NOTICE CRITIQUE

**Du projet NPNRU sur l'îlot 8 de Renée Gailhoustet
A Saint-Denis Basilique**

Rédigée par Katherine Fiumani et Gilles Jacquemot
architectes-urbanistes

6 avril 2025

IL FAUT S'OPPOSER A LA DEMOLITION DES SIX ESCALIERS

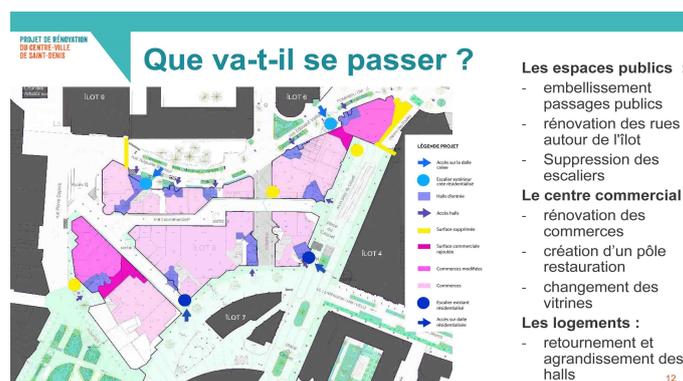
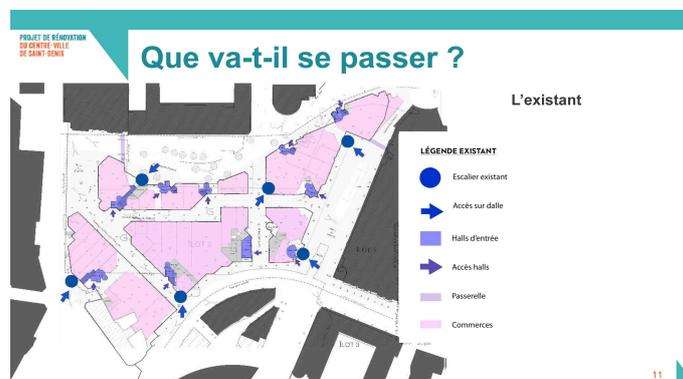
Dans le projet du NPNRU, les six escaliers de l'îlot 8 seront démolis (voir plans p 11, p 12) pour isoler la dalle haute du rez-de-chaussée et la résidentialiser. **C'est la dénaturation de l'îlot la plus catastrophique**, au regard du côté irréversible des démolitions, pour fermer définitivement au public l'accès du niveau 1, Mathieu Hanotin, maire de St-Denis, projetant de le réserver aux architectes et aux touristes. Certains escaliers seront reconstruits dans une typologie standard de desserte de logements, **le projet vise à aplanir tout le relief de cette architecture**. La démolition des escaliers s'accompagne de la fermeture des passages dans lesquels ils sont implantés, ce que l'ANRU appelle la simplification de la trame viaire. L'architecte, à l'opposé de cette simplification est pour une *« multiplicité des cheminements possibles entre les voies et les places alentour »*.

a) Pour maintenir l'accès à la dalle haute, pour préserver la riche trame piétonne et pour ne pas appauvrir le dispositif spatial imaginé par l'architecte

Ces escaliers sont l'articulation entre les deux niveaux publics, vecteurs de l'irrigation verticale entre les promenades haute et basse, ils en assurent la perméabilité.

Ils sont implantés dans de hauts porches d'entrée dans l'îlot, leur démolition impliquerait la fermeture de deux passages, Edouard Vaillant et Pierre Dupont pour les remplacer par des commerces, ce qui va soustraire de l'espace public aux dionysiens. Le passage Pierre Dupont est une sortie de la galerie vers la place Jean Jaurès, l'architecte avait bien compris l'importance de relier son réseau piéton aux espaces publics du centre-ville. Un vide du niveau 1 donne sur ce passage, qu'advientra-t-il de ce lien visuel en cas de fermeture ? La galerie intérieure se ramifie par plusieurs passages aux rues existantes, en référence au maillage historique, ce qu'explique l'architecte : « A l'ouest de la Basilique et de l'Hôtel de Ville, un réseau très dense de rues bordées de boutiques caractérise le centre de Saint-Denis ; la rénovation Basilique prolonge ce secteur commercial à l'est ; et l'îlot dont nous avons la charge constitue un relais entre l'ancien marché et le nouveau supermarché » Archivari-Janvier 1987.

1_ESCALIER ET PASSAGE EDOUARD VAILLANT - ESCALIER ET SCULPTURES DE MARC CHARPIN

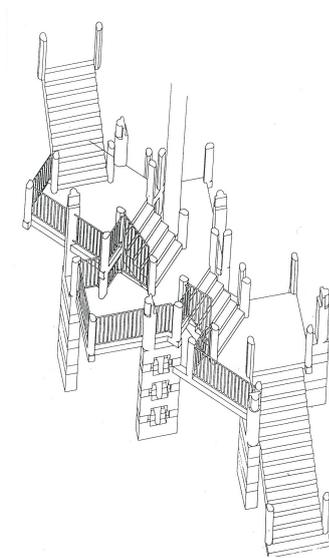
Dans cet îlot, les escaliers sont d'une grande qualité esthétique, en particulier celui du sculpteur, Marc Charpin.

En cas de démolition, il est proposé de déposer ses sculptures sur la circulation haute comme des vestiges d'une autre époque. Quelle conception réductrice du travail de l'artiste, qui les a imaginées dans un contexte précis, pour être visibles avec du recul, dans le volume à hauteur de l'escalier. Renée Gailhoustet faisait intervenir des artistes dans ses projets. Il serait très attristant qu'avec la démolition de l'escalier ce lien entre l'architecte et l'artiste disparaisse.

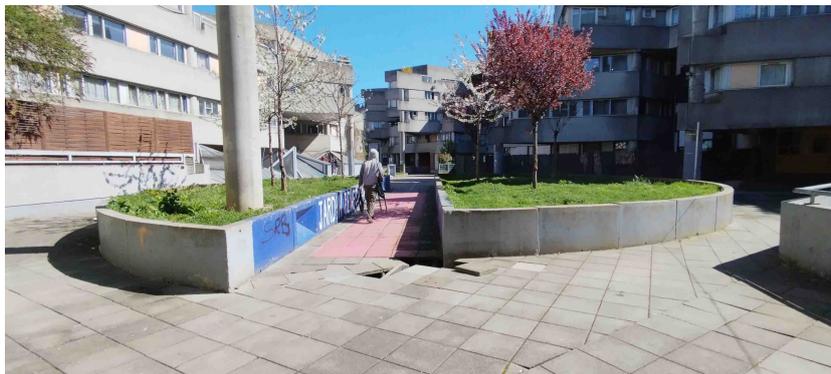
La fermeture du niveau 1 couperait la dynamique de la liaison avec les deux autres îlots, 4 et 9. Une grille a déjà été posée entre l'îlot 8 et l'îlot 9 au cours d'une 1ère tentative de résidentialisation, mais elle a été vite forcée et elle n'est jamais fermée. Renée Gailhoustet avait dit « *c'est très bien, qu'elle reste ouverte* ». Il faut se rappeler que dès 2017, en participant aux réunions, elle avait toujours soutenu les habitants mobilisés dans la défense de cette architecture.

Rez-de-chaussée mal entretenu

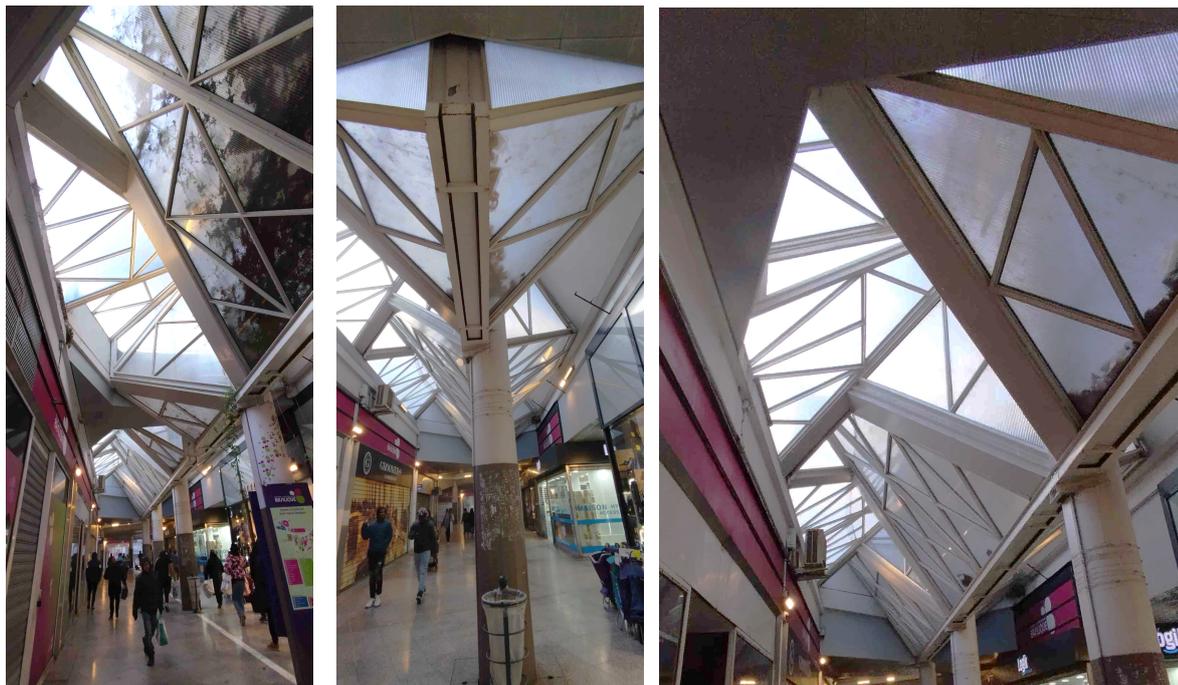
Les habitants nous ont indiqué que cet espace avait été plutôt bien nettoyé et encore en bon état avant les travaux d'étanchéité de 2017, depuis il a été laissé à l'abandon. Nous avons lu un courrier du Collectif de septembre 2017 dans lequel PCH était interpellée pour la dégradation de la dalle.

Le bailleur et Plaine Commune, sont les seuls responsables de cette situation. Les dégradations datent des travaux d'étanchéité en 2017, qui ont entraîné l'arrachage des plantes et la destruction de l'éclairage public. Tant au niveau 1 qu'au rez-de-chaussée, que soit PC ou PCH qui entretiennent, c'est sale.

IL FAUT S'OPPOSER A L'ELARGISSEMENT DU CHEMIN DE POULIES

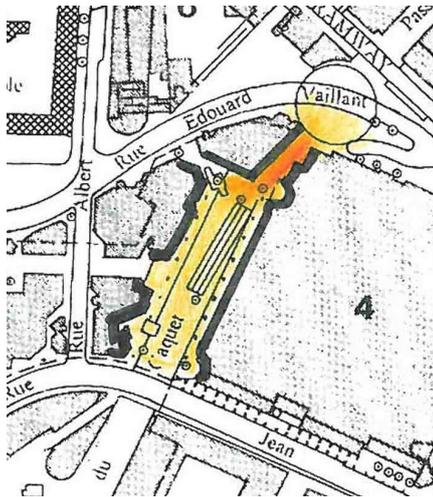
a) Pour préserver le passage Edouard Vaillant et l'escalier de Marc Charpin

Cet élargissement aurait pour conséquence la démolition du passage pour récupérer la surface commerciale perdue à cause de l'élargissement du Chemin des Poulies.

Requalification de la rue Blanqui

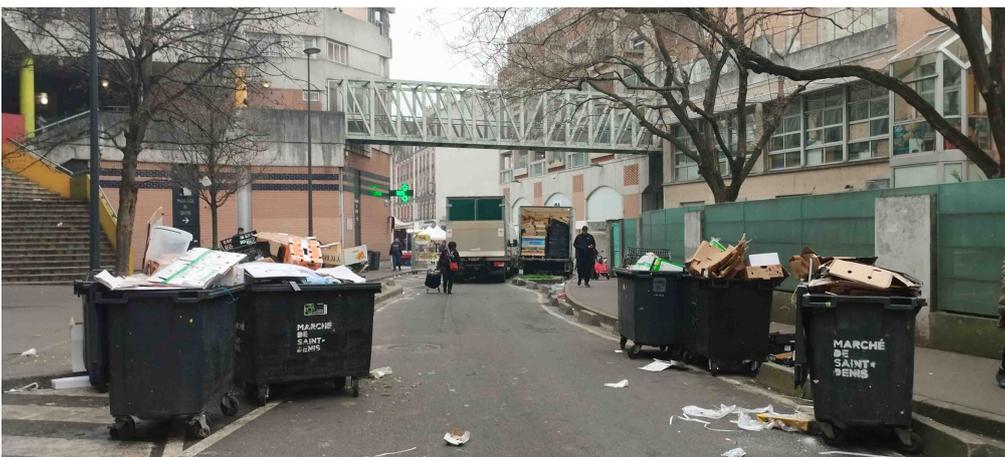
Sur les plans, les halls des 10 et 12, rue A. Blanqui donnant sur les passages sont déplacés sur la rue. Les passages semblent ne pas être fermés. Mais avec le retournement de ces deux halls, sachant que les commerçants sont demandeurs d'un accès des halls des logements par l'extérieur, le risque de fermeture ponctuelle par des grilles de la galerie est réel dans le futur, la nuit ou le dimanche. La galerie ne serait plus alors une vraie rue toujours ouverte aux piétons telle qu'elle a été imaginée par l'architecte. Le maintien des accès aux halls dans les passages serait un signe de résistance à une future fermeture de la galerie.

Cette proposition illustre une distinction des flux piétonniers, entre l'accès aux halls et l'accès aux commerces, c'est une vision fonctionnaliste simpliste de la ville. Ce qui est confirmé dans la convention ANRU sur Saint-Denis p 26 : « Distinguer les flux passants des flux résidentiels par l'apaisement des rues, le développement des mobilités douces et l'autonomisation des îlots ». C'est un thème récurrent de l'ANRU concernant la simplification de la trame viaire. Le principe était le même à la Maladrerie, dans le NPNRU, les passages couverts, devaient être fermés, résidentialisés pour n'être utilisés que par les locataires pour accéder à leur hall, le projet a été annulé, suite au refus des habitants.

Les dysfonctionnements des deux rues sont bien identifiés par les habitants. Ces voies sont toujours sales, mal entretenues, les trottoirs sont toujours encombrés de containers et des camions stationnent sur toute la longueur de la voie les jours de marché. La perspective 14 représente une requalification de la rue Auguste Blanqui assez séduisante pour justifier le retournement des halls mais le marché n'étant pas déplacé, les dysfonctionnements persisteront les jours de marché. Les façades donnant sur cette rue sont les arrières aveugles des commerces. Les habitants préfèrent accéder à leur hall par le mail qui est plus agréable et plus calme. Il faut leur laisser ce choix d'accès par la galerie ou par les rues, ce qui ne serait plus le cas en cas de fermeture de la galerie.
